2022年8月10日

福島第一原子力発電所事故からの放射性冷却水の放出計画の科学的状況に関する会合
及び専門家パネルの見解で収集された情報とデータの概要

専門家パネルによる覚書

PIF へ提供されたタンク内のデータに載っている計測された放射性核種の数
(ALPS 処理水のみ)

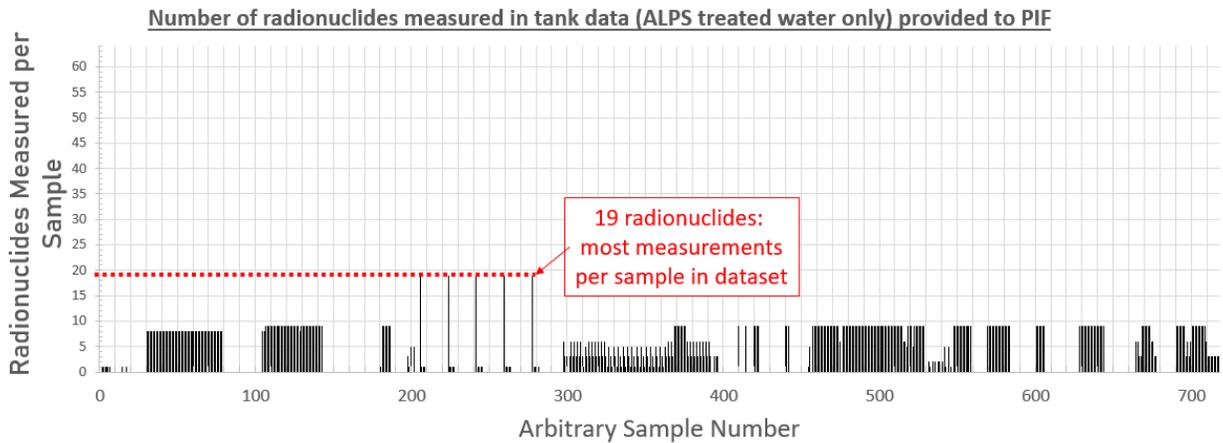
タンク内の測定では、62 の放射性核種（すなわち、トリチウムと炭素 14 以外の放射性核種）のうち 7 核種にのみ焦点を当てており、そのうち 7 核種はストロンチウム 90 (Sr-90)、セシウム 134 (Cs-134)、セシウム 137 (Cs-137)、ヨウ素 129 (I-129)、ルテニウム 106 (Ru-106)、アンチモン 125 (Sb-125)、コバルト 60 (Co-60) です。その他の放射性核種の測定は殆ど行われていません。以下の表は、専門家パネルに提供されたデータを基に、専門家パネル構成員の一人（ダルノキ=ヴェレス博士）によって編集されました。これは、7 つ以上の放射性核種を測定することがいかに稀であることを示しており、それでもその回数は全体の数分の一に留まっています。この集合体（トリチウムと炭素 14 を含む計 64 核種のうち）で測定された最大数は 19 核種でした。殆ど全ての場合において、7 つもしくは 9 つの放射性核種のみが測定されました。
